Oficio No. SGPA/DGIRA/DG/ 05180

Una vez analizada y evaluada la Manifestación de Impacto Ambiental, modalidad Regional (MIA-R), correspondiente al proyecto denominado **“Modernización del camino Xpujil-Dzibalchen, tramo del km 39+440 al km 78+000, Municipios de Hopelchén y Calakmul, Estado de Campeche” (proyecto)**, promovido por el **Centro SCT Campeche (promovente)**, con pretendida ubicación en los Municipios de Hopelchén y Calakmul, en el Estado de Campeche.

*“Modernización del camino Xpujil-Dzibalchen, tramo del km 39+440 al km 78+000,  
Municipios de Hopelchén y Calakmul, Estado de Campeche”  
Centro SCT Campeche  
Página 1 de 76*

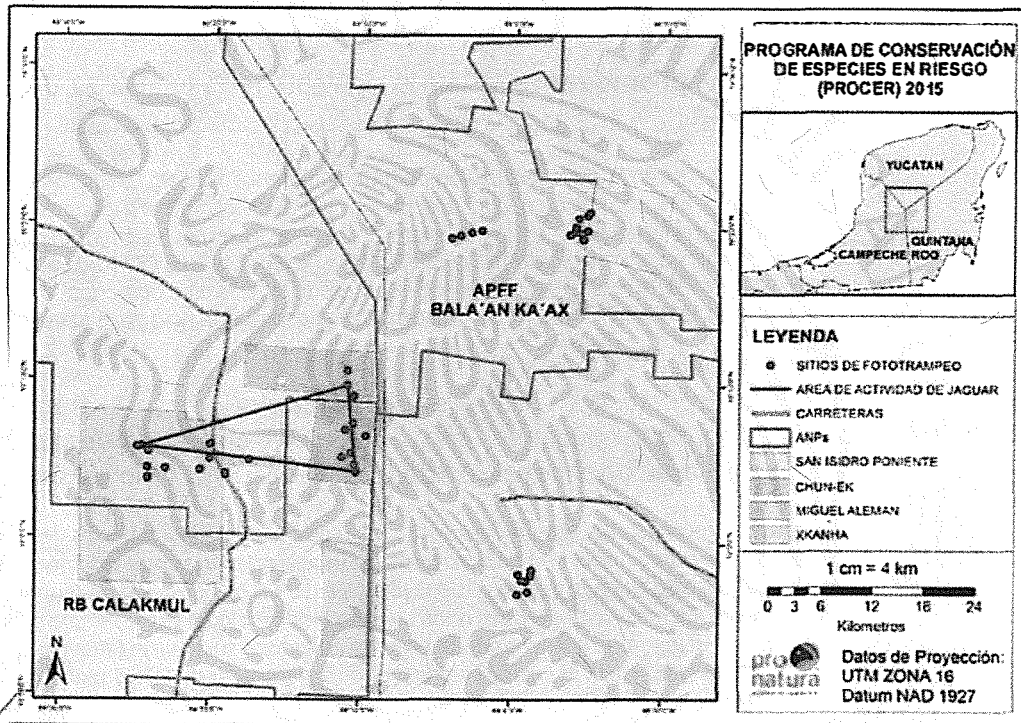
Asimismo, respecto a las especies de fauna que cruzan el tramo del camino a modernizar y que pudieran ser afectadas, el **promovente** señaló en la **información adicional presentada** (páginas 115-116) lo siguiente:

*"Durante el recorrido del tramo carretero no se observó ninguna especies de fauna que cruce por el camino proyectado, en relación **a las especies cruzan y que podrían ser afectados por el desarrollo del proyecto** se tiene lo siguiente: La composición de fauna es considerada como una de las más ricas del país, dada su gran biodiversidad; especies que sobresalen por su importancia: el jaguar (Panthera onca), el mono aullador o saraguato (Alovatta pigra), el mono araña (Ateles geoffroyi), el tapir (Tapirus bairdii), y el pecari de labios blancos. Las aves están representadas por el pavo ocelado (Meleagris ocellata), el hoco-faisán (Crax rubra), el cojolite (Penelope purpurascens), el tucán de collar (Pteroglossus torquatus) y el tucán real (Ramphastus sulfuratus). La diversidad de reptiles es considerable de estas destacan la víbora de cascabel (Crotalus durissus) y la víbora nauyaca (Bothrops asper). En lo referente a los anfibios las principales especies son el sapo (Buffo sp), la rana arborícola, salamandra, entre otras..."*
